柏崎刈羽原子力発電所 6号及び7号炉

発電用原子炉設置変更許可申請

【有毒ガス防護に関する規則改正
のうち指摘事項の回答】

2020年2月4日

コメントNo. 1-1

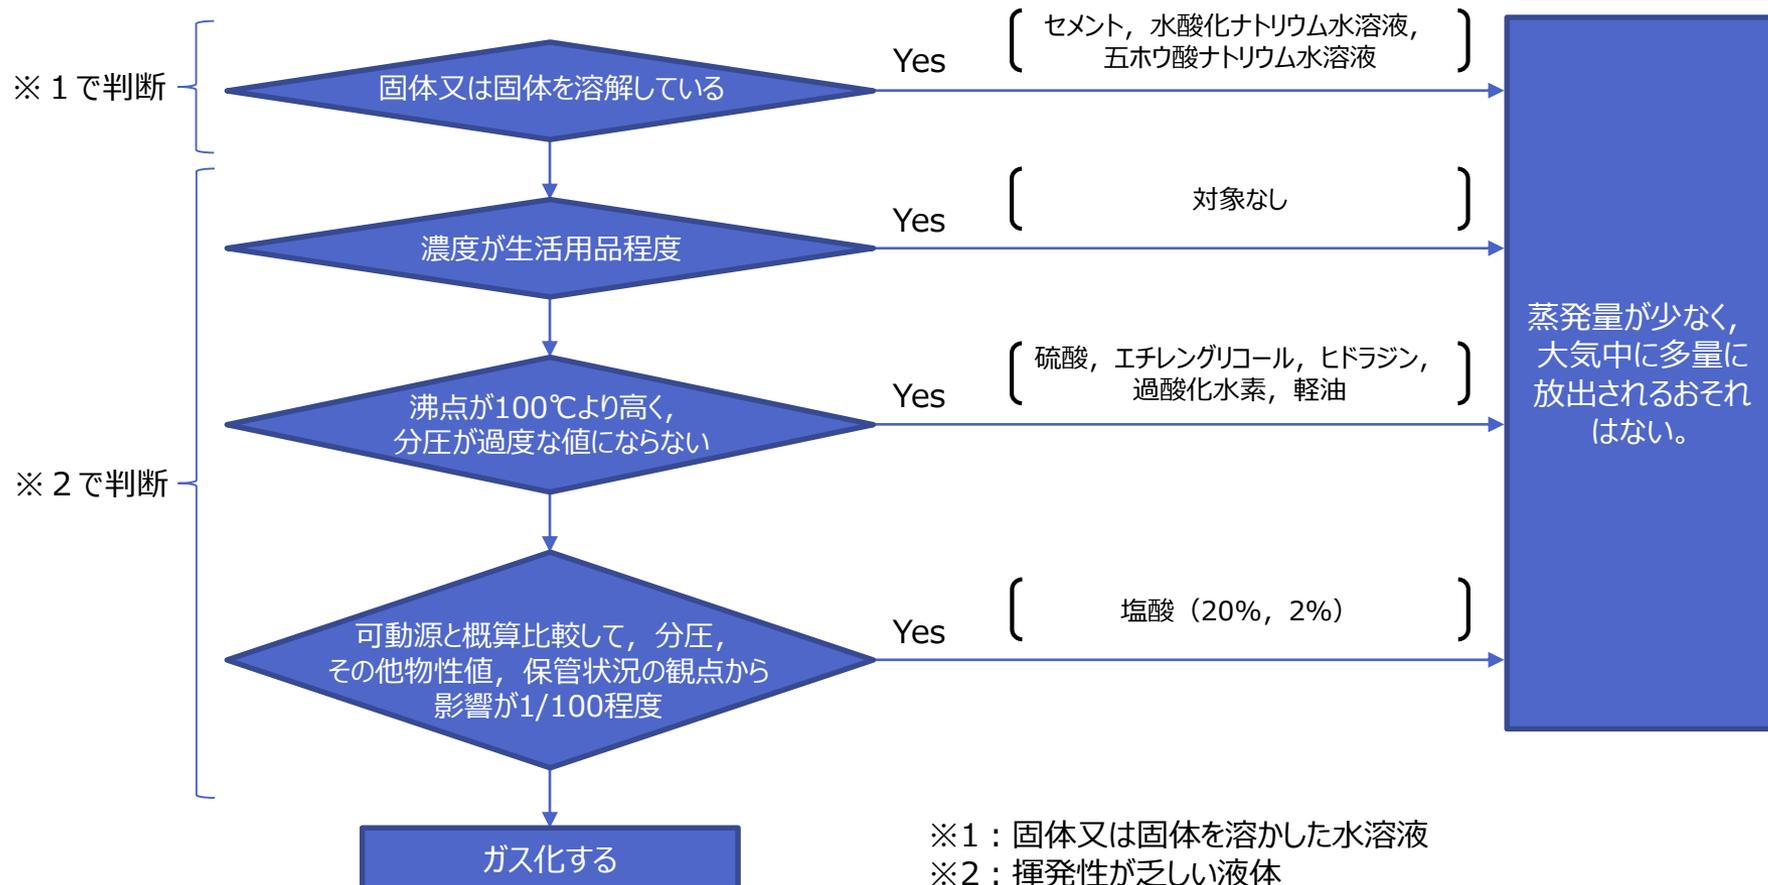
ガス化するかの判断が定量的に説明できるものについてはその妥当性も含めて説明すること。

固体又は揮発性の乏しい液体は、蒸発量が少ないことから、気体状の有毒化学物質が大気中に多量に放出されることはないとしている。該当する物質については以下のフローに基づき抽出している。

図 有毒化学物質の抽出フロー

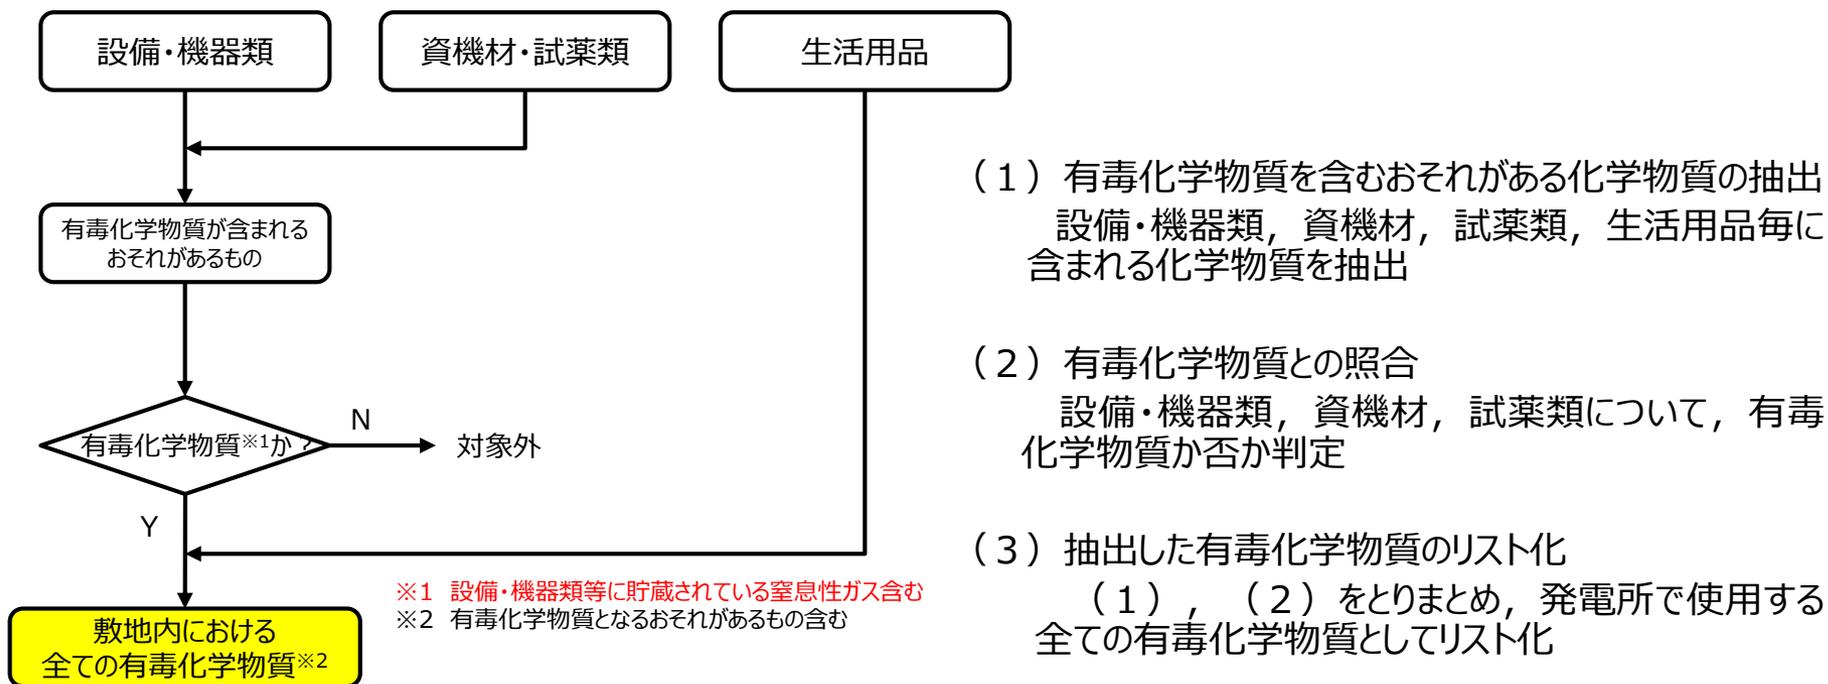
窒素、水素等の物質は有毒化学物質ではないとして、固定源及び可動源の調査対象から除外しているが、ICSC等によるデータも踏まえて説明すること。

窒素及び水素は、表3-1のとおりICSC及びGHSのデータベースにおいて、いずれも急性毒性に関する記載はない。また、ICSCの吸入の危険性において、“窒息”の記載はあるが、閉ざされた場所に限定されていることから、開放空間において設備・機器類等に貯蔵されている窒息性ガスは固定源及び可動源の対象外とする。

固定源及び可動源の調査では、ガイド3. 1のとおり、敷地内に保管、輸送される全ての有毒化学物質を調査対象とする必要があることから、以下のフローにより、調査を行い柏崎刈羽原子力発電所内で使用される全ての有毒化学物質を抽出した。

図 放出高さ毎の濃度分布イメージ※1

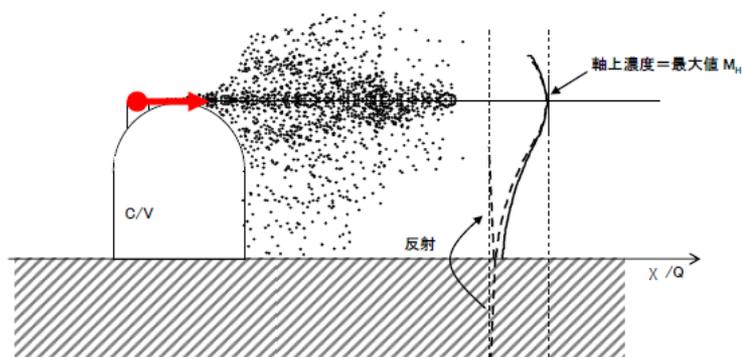
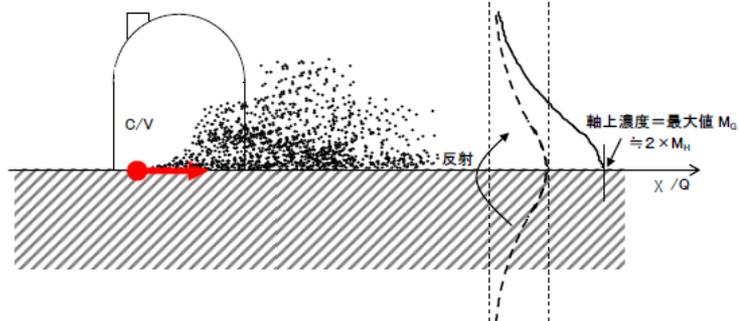
評価点（中央制御室外気取入口等）と可動源との高度差について、どのような考えに基づき0mが保守的であると判断したのか説明すること。

左図の通り、放出高さ毎の濃度分布には以下の特徴がある。

- 放出点と評価点の高度差が少ないほど、濃度が高くなる。
- 地上面の高さから放出された場合は、地面による反射により濃度分布が約2倍になる。

- 評価が最も厳しくなる方位（SSE）においては、放出点（可動源のルート）と評価点（中央制御室の外気取入口等）には高度差がある。
- 地上面に液だまりを形成し、放出するため、放出高さは地上面である。

実際は、放出点と評価点の高度に差があるが、評価においては、評価結果が厳しくなるよう、放出点と評価点を同じ高さ（地上面）としていることから、評価は保守的になると判断した。

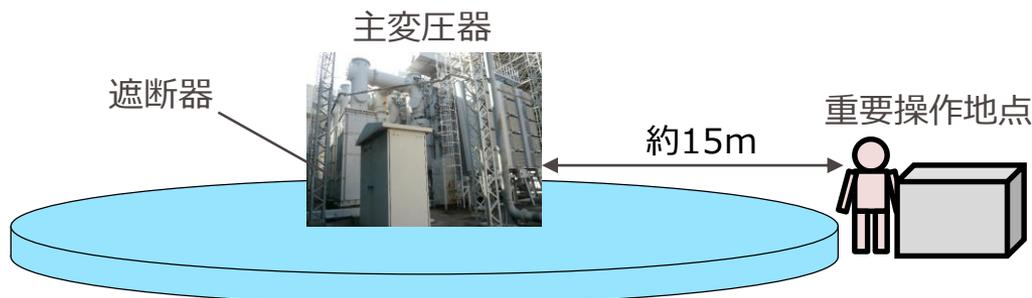
SF6漏洩時の影響評価にあたっては、重要操作地点で行う作業の実態を踏まえ、適切な高さでの濃度評価を行うこと。

評価距離は屋外主変圧器エリア中心から最も近い重要操作地点まで距離約15mとし、円柱状に広がったと想定

➤ 対処要員の口元相当である高さ1.5mにおける六フッ化硫黄の濃度を評価

対処要員の口元相当である高さにおける六フッ化硫黄の濃度は約13%となり、防護判断基準値の22%を下回ることを確認した。さらに、濃度100%で成層を形成したと想定した場合の到達高さも約19cmであり、実際には対処要員の活動に支障を与えることはないと考えられる。

図 蒸発率と放出継続時間の関係

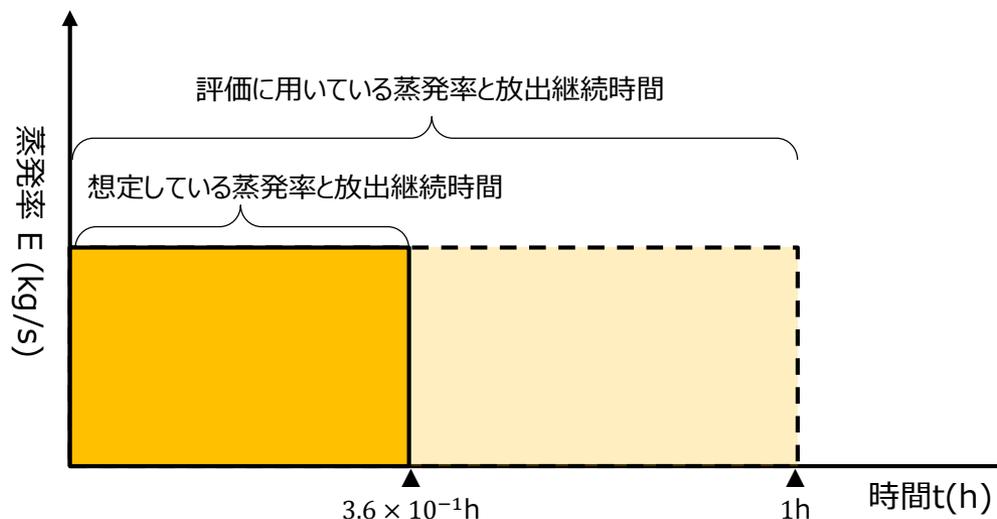
敷地内可動源の放出継続時間が実効放出継続時間の1時間より短くなっているため、非保守的な評価となっていないか説明すること。

- 蒸発率 E は、拡がり面積、化学物質の分圧等から算出しており、放出継続時間 T は、貯蔵量 M を蒸発率 E で除した値であり ($T = M \div E$)、可動源の塩酸タンクローリの放出継続時間 $T = 3.6 \times 10^{-1}$ (h)である。
- 外気濃度 C は、蒸発率 E に相対濃度 x/q を乗じて算出する ($C = E \times x/q$)。なお、実効放出継続時間を1時間とした場合の相対濃度 x/q の値は、蒸発が1時間継続することを想定した値である。
- 可動源の塩酸タンクローリの放出継続時間 $T = 3.6 \times 10^{-1}$ (h)の放出率 E に実効放出継続時間が1時間の相対濃度 x/q を乗じて、評価点の濃度評価を行っていることから、非保守的な評価になっていない。
